Strahlenschutzgutachten

im Rahmen der Sachverständigentätigkeit nach § 20 AtG zur
Begutachtung der Einhaltung der Strahlenschutzverordnung
(StrlSchV) im Forschungsexperiment Wendelstein 7-X im
Hinblick auf die Schutzwirkungen der Torushalle sowie ggf.
Unterbreitung von Vorschlägen für weitere Maßnahmen
am Max-Planck-Institut für Plasmaphysik (IPP)
am Standort: 17491 Greifswald, Wendelsteinstraße 1

Datum: 23.10.2013

Landesamtes für Gesundheit und Soziales, Mecklenburg-
Vorpommern

In den Abbildungen 5.1 – 5.4 sind alle Wandsdurchbrüche der Torushalle vom 2.UG bis zum 2. OG dargestellt. Die einzelnen Bilder wurden dabei der Zusammenstellung des IPP vom 18.12.2012 /U 32/ entnommen.

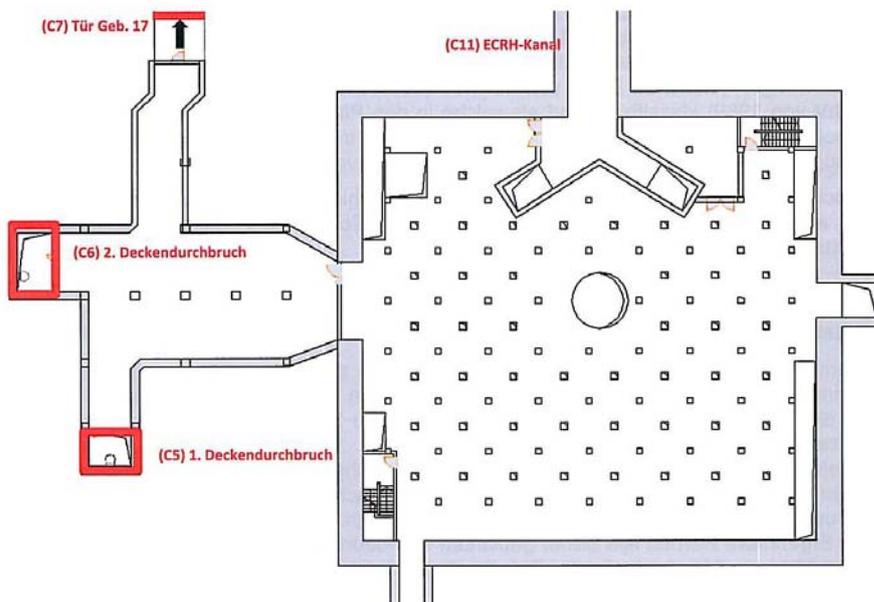
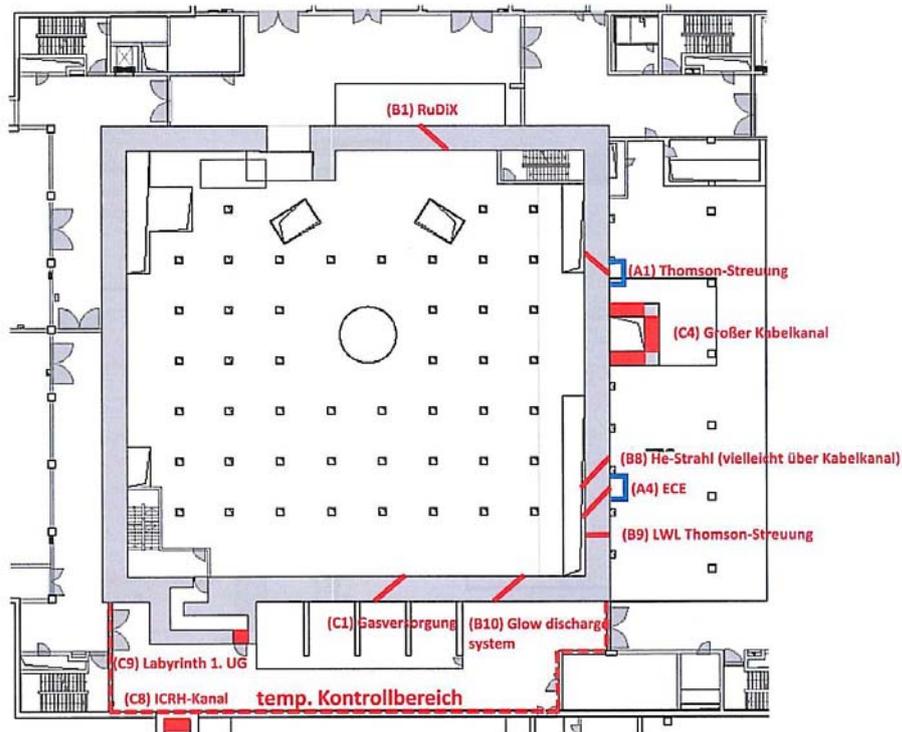
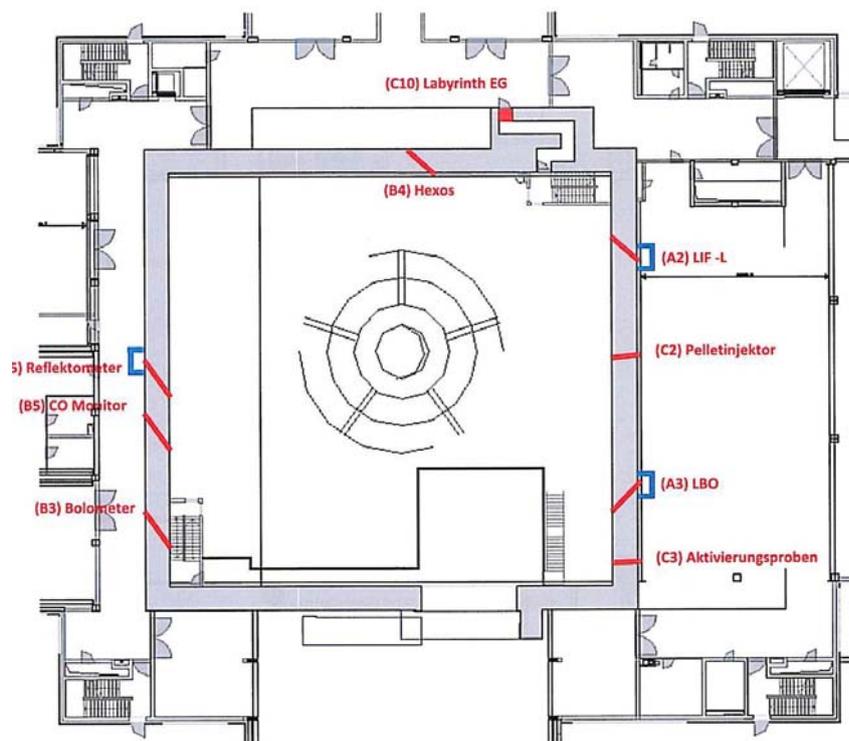
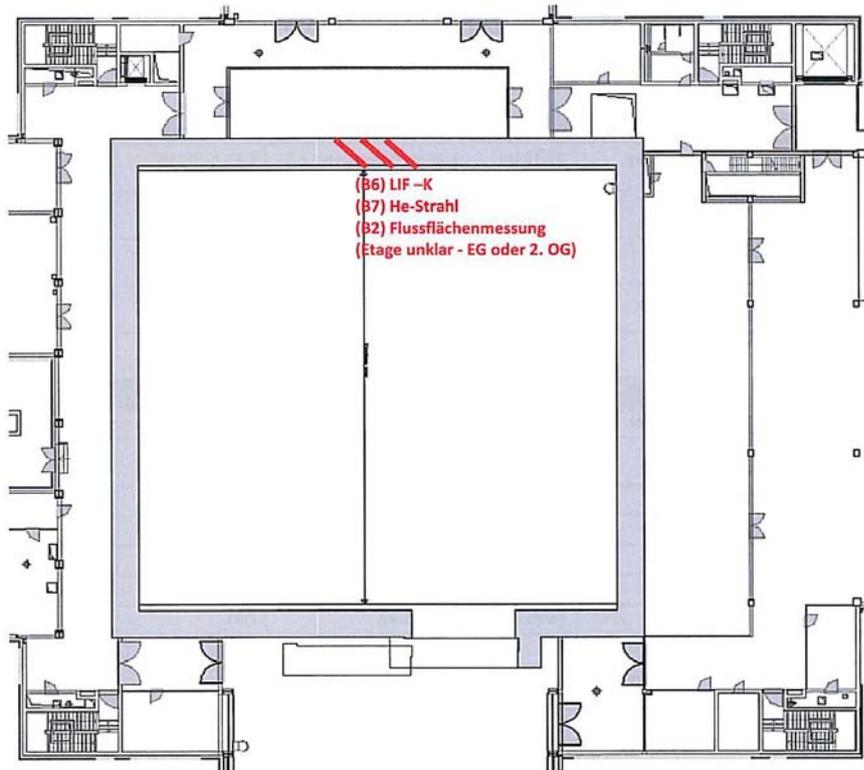
Für den Kryokanal (C7) ist als Abschirmmaßnahme eine zusätzliche Tür mit Interlock geplant, um einen Zutritt zum Kryokanal bei Deuterium-Betrieb zu unterbinden/U 32/.

Für die Zentrale Gasversorgung (C1) plant der Betreiber nach /U 32/, vorzugsweise einen temporären Kontrollbereich einzurichten. Wäre die Einrichtung eines solchen Kontrollbereiches nicht möglich, so müsste die Bohrung der Zentralen Gasversorgung (C1) verfüllt werden.
